Mission régionale d'autorité environnementale

**Avis de la mission régionale
d'autorité environnementale
Hauts-de-France
sur le projet des parcs éoliens
des sociétés des éoliennes des Haudicourts, des éoliennes de Meiller, des
éoliennes de Valiettes et des éoliennes de Cerisier
sur les communes de Renneval, Vigneux-Hocquet, Vincy-Reuil-et-
Magny Dagny-Lambercy, Sainte-Geneviève et
Nampcelles-la-Cour**

*n°MRAe 2021-5244,
2021-5245, 2021-5246,
2021-5247*

Carte de présentation du projet (étude d'impact page 346)

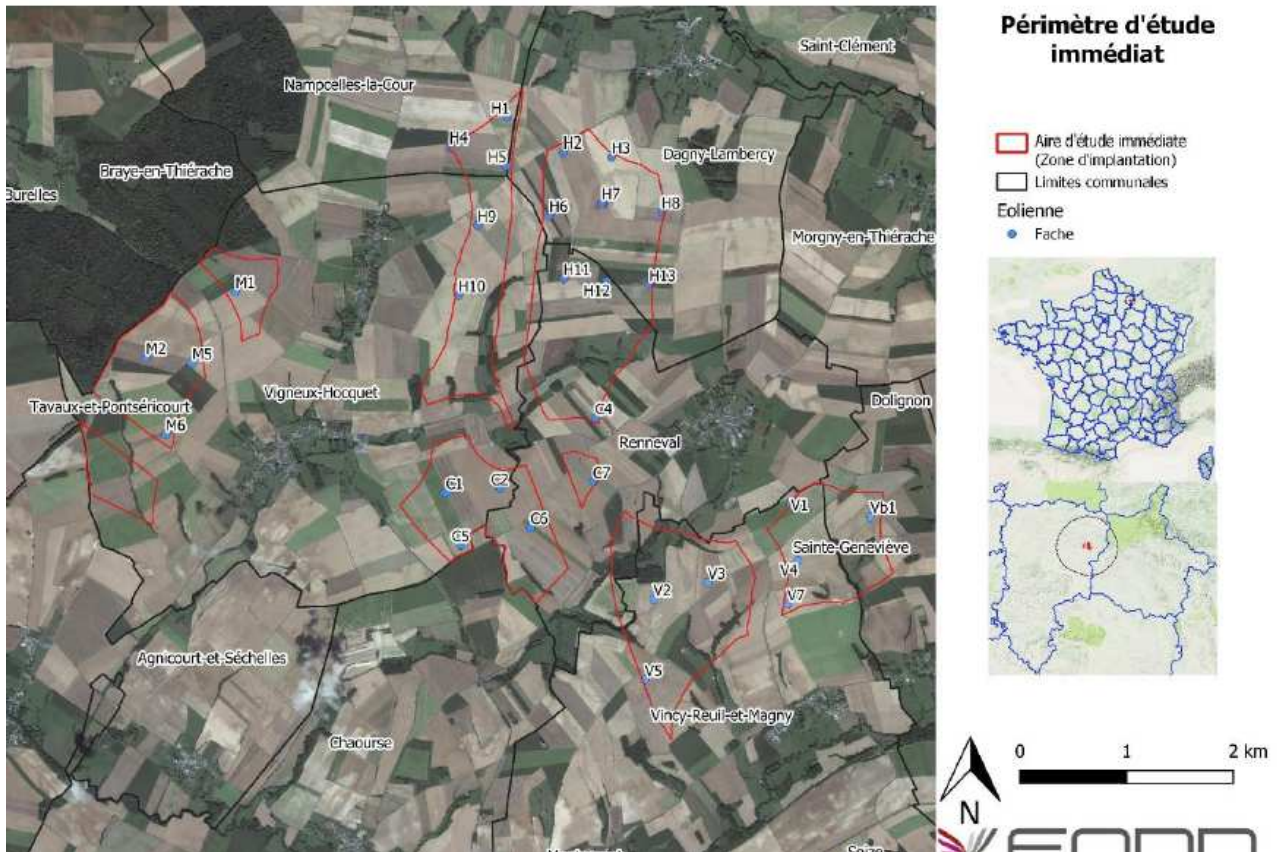
Un raccordement des postes de livraisons au poste source de Lislet est suggéré dans le dossier (page 383 de l'étude d'impact), mais les incidences sur l'environnement ne sont pas présentées. Pourtant le raccordement est un élément du projet, qui doit être étudié.

Le raccordement fait partie du projet dès lors qu'il est nécessaire pour permettre aux éoliennes de fonctionner. L'autorité environnementale recommande de prendre l'attache des gestionnaires de réseaux étudier le raccordement à un poste source et d'évaluer les impacts prévisibles de ce raccordement au vu des informations disponibles, en particulier de déterminer si des espaces à enjeu seraient concernés par les travaux de raccordement.

Carte d'implantation des parcs éoliens autour du projet (diagnostic paysager page 108)

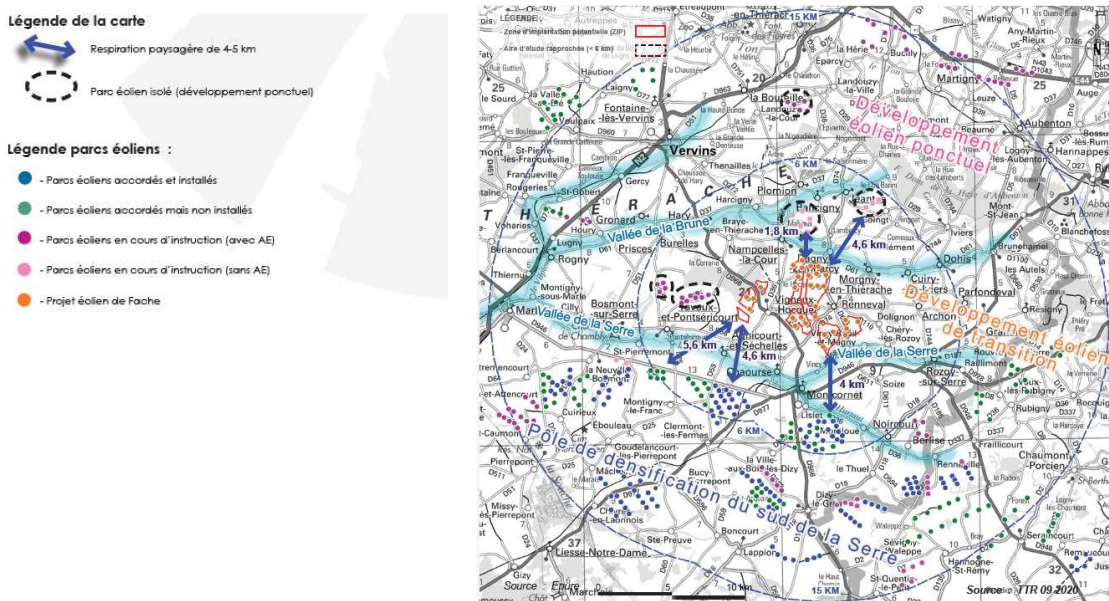
Le projet de parc s'implante à 3,7 km d'un paysage déjà fortement marqué par les éoliennes. Les communes d'implantation du projet (Renneval, Vigneux-Hocquet, Vincy-Reuil-et-Magny Dagny-Lambercy, Sainte-Geneviève et Nampcelles-la-Cour) présentent une sensibilité à la saturation du paysage par l'éolien.

Le dossier comprend une étude d'encerclement présentée à partir de la page 108 du document diagnostic paysager. Elle est réalisée sur 27 communes voisines du projet, dont les plus proches : Renneval, Dagny-Lambercy, Nampcelles-la-Cour, Vigneux-Hocquet, Vincy-Reuil-et-Magny, Sainte-Genève et Dolignon. Concernant l'étude théorique, les angles d'occupation visuels des projets éoliens n'ont pas été indiqués sur les cartes présentées (page 116 à 127), ce qui ne permet pas de vérifier les angles indiqués dans le tableau page 128, et sont donc à rajouter.

D'autre part, l'étude a été réalisée en prenant en compte les parcs éoliens en instruction de Violettes et des Primevères. Une analyse différenciée avec les parcs en instruction de Violettes et des Primevères aurait dû être menée pour comparer les impacts.

L'autorité environnementale recommande de compléter les cartes (page 116 à 127) avec les angles d'occupation visuelle des projets éoliens et de présenter une analyse de l'encerclement en différenciant la prise en compte des parcs éoliens de Violettes et des Primevères.
